SERVICE INFO – INA 0046

Визуални различия между обтяжни ролки за VAG

Производители: Audi, Seat, Škoda, VW

Снимка 1: Подобрено покритие на канала – позицията # 531 0524 30, която е показана тук, е примерна

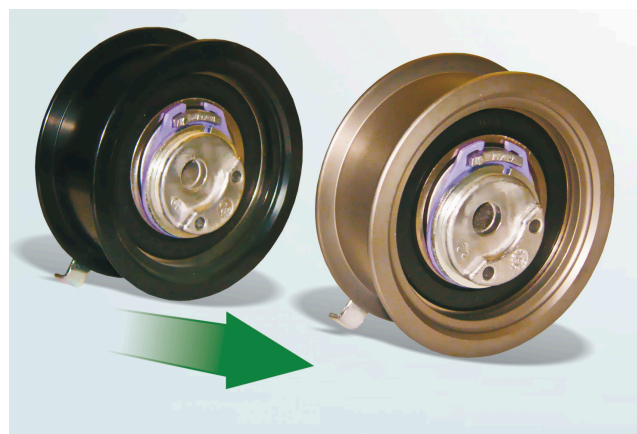
Като част от непрекъснатите ни усилия за подобряване на нашите продукти, покритието на задвижващите колела на специфицираните обтяжни ролки бе модифицирано. Новата повърхност е по-издръжлива от старата конструкция.

В течение на преходната фаза може да поддържа на склад и двата вида конструкции. И двата варианта отговарят на съответните технически спецификации и могат да бъдат използвани без ограничения.
